Oggetto: “Progetto di un parco eolico destinato alla produzione di energia elettrica da fonte rinnovabile, denominato «Gandolfo» da realizzarsi nel Comune di Monreale (PA), con potenza eolica 30 MW e sistema di accumulo 20 MW, inclusivo delle opere di connessione alla RTN da realizzarsi nei Comuni di Monreale (PA) e Gibellina (TP)”.

Procedimento: Procedura di Valutazione impatto ambientale (VIA) ai sensi dell'art. 23 del D. Lgs. 152/06 e ss.mm.ii.

PARERE della C.T.S. n. 590/2026 del 12/06/2026

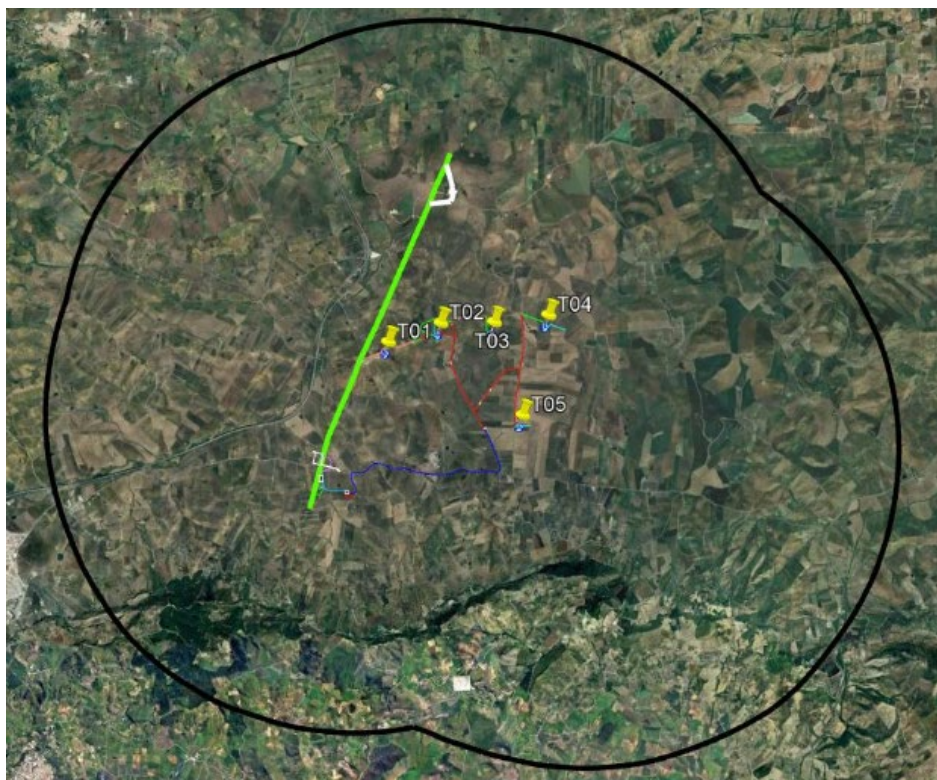
Gli elaborati “Inquadramento rispetto agli impianti FER esistenti, autorizzati e in iter autorizzativo” (cod. elaborato 1527-PD_A_1.4_TAV_r01) e “Ubicazione degli impianti eolici esistenti, autorizzati e in iter autorizzativo” (cod. elaborato 1527-PD_A_SIA14.RD.02_TAV_r01), presenti fra la documentazione progettuale rappresentano gli impianti eolici e fotovoltaici in esercizio, in autorizzazione e autorizzati presenti nell'areale alla data di redazione del progetto.
